## Gutachten zum Stilllegungsprojekt der Kernanlage PROTEUS am Paul Scherrer Institut

ENSI 22/1217

Brugg, Dezember 2015

Abbildung 5-1: Darstellung des Ausgangszustands des Reaktors vor Beginn der Rückbauarbeiten. Die Reaktoreinbauten (Testtank, Testbehälter, Pufferrack und D<sub>2</sub>O-Tank) wurden allerdings bereits entfernt. Graphik PSI

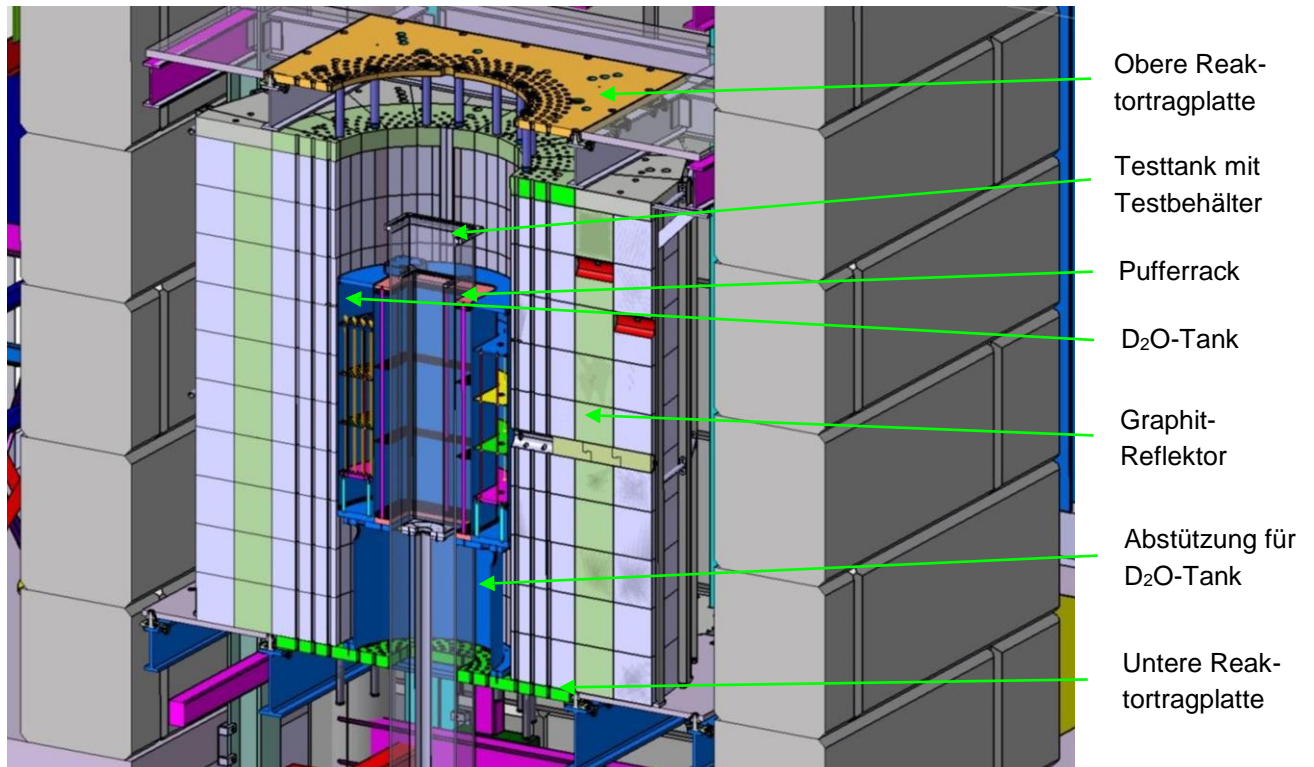
Der Rückbau der Elemente obere Reaktortragplatte, untere Reaktortragplatte, Graphitreflektor, Reaktortragstruktur, Stablager und biologische Abschirmung ist ausreichend detailliert und vollständig beschrieben, das Konzept und das Vorgehen sind grundsätzlich plausibel und nachvollziehbar. Die Rückbauarbeiten an den erwähnten Elementen sind aufgrund des konstruktiven Aufbaus im Wesentlichen Demontearbeiten, welche ohne spezielle Trennwerkzeuge ausgeführt werden können.

Bezüglich der Baryt-Betonblöcke der biologischen Abschirmung ist das ENSI nicht überzeugt, dass diese nicht im Mörtelbett verlegt, sondern nur aufgestapelt wurden. Die Demontierbarkeit könnte sich infolge der Haftung der einzelnen Blöcke untereinander erschweren und den vorgängigen Einsatz von entsprechenden Werkzeugen und Geräten erforderlich machen. Sollte dies zutreffen, ist das ENSI rechtzeitig über die erforderlichen Änderungen in der Planung der Rückbauarbeiten zu informieren.

***Das PSI hat dem ENSI vor jeder Phase ein Freigabegesuch zu stellen. Jede Phase beginnt mit einer Freigabe des ENSI.***

***Mit jedem Freigabegesuch für eine Phase sind folgende Unterlagen einzureichen:***

- a. ***Detaillierte Beschreibung des Ausgangszustands und Definition des Endzustands der jeweiligen Phase;***
- b. ***Detailplanung der Phase, bestehend aus***
  - ***Ablaufplan, inkl. Arbeitsschritte; Abweichungen von der bisherigen Ablaufplanung sind zu begründen,***
  - ***Einsatz neuer Techniken oder Gerätschaften, Prüfergebnisse vor deren Einsatz, Schulung des Personals (evtl. mit mock-up-Trainings),***
  - ***Vorgehen und Verfahren zur Inaktivfreimessung der anfallenden Materialien,***
  - ***Konditionierung der allenfalls anfallenden radioaktiven Abfälle;***
- c. ***Strahlenschutzmassnahmen, Strahlenschutzplanung;***
- d. ***Personaleinsatzkonzept, Organisation, Qualitätsmanagement, „Human and Organisational Factors“ (HOF-Programm).***
